改善箇所説明図

不具合の内容

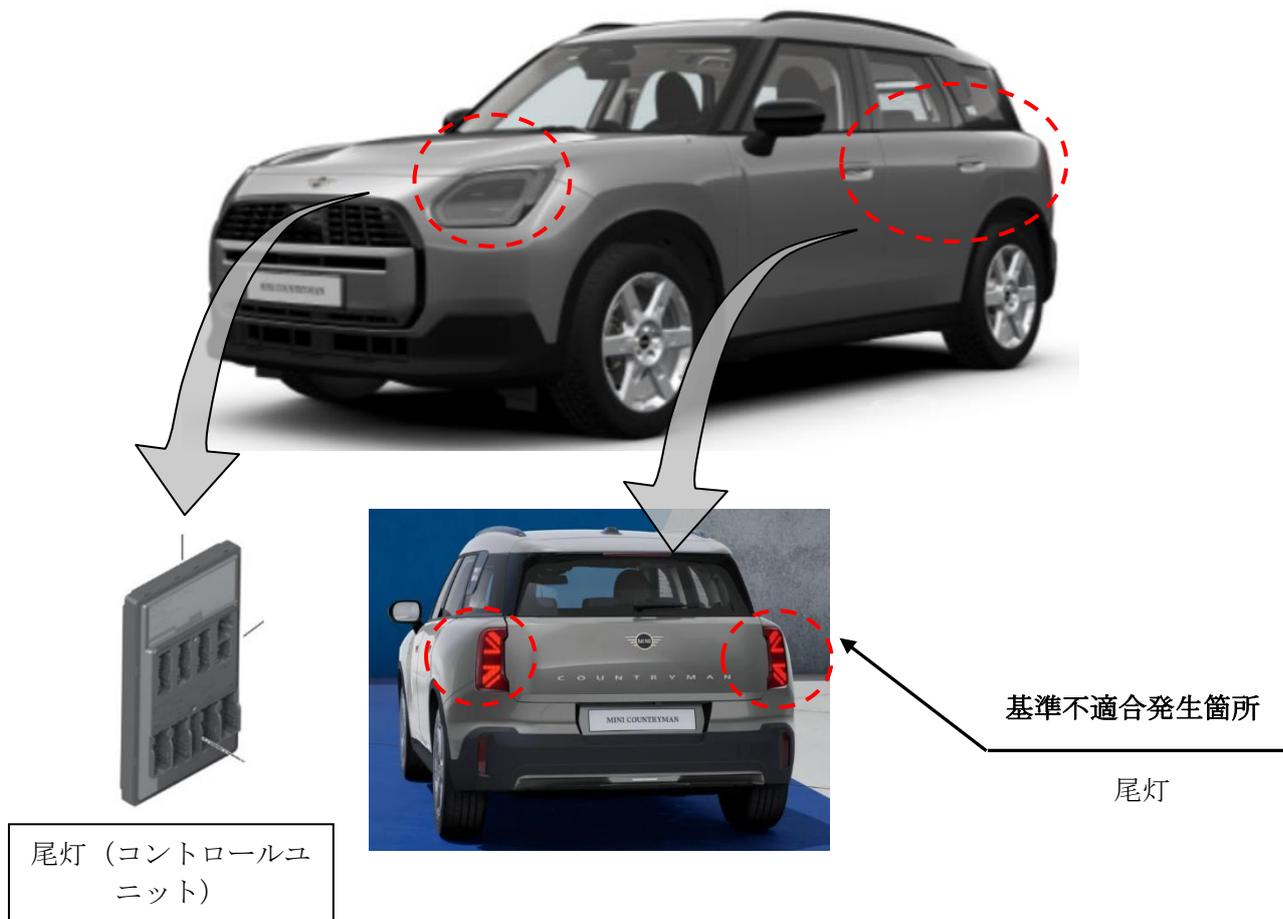
車両を解錠する際のアンサーバック機能において、コントロールユニットの点灯プログラムが不適切なため、アンサーバック灯火時にすべての灯火ブロックが同時点灯し、アンサーバック終了までに僅かに3秒を超過する。そのため、保安基準に適合しない。

全車両、当該コントロールユニットを正しいソフトウェアに書き換える。

- 販売店に入庫し、診断機に接続することにより実施する。
- 準備が整い次第、対象車両へ遠隔配信にて配信し、使用者自身でインストールする。

識別：作業完了車は、液晶モニターの設定画面で表示させることが出来るプログラムのバージョンが、11/2024.50 以上であることにより識別する。
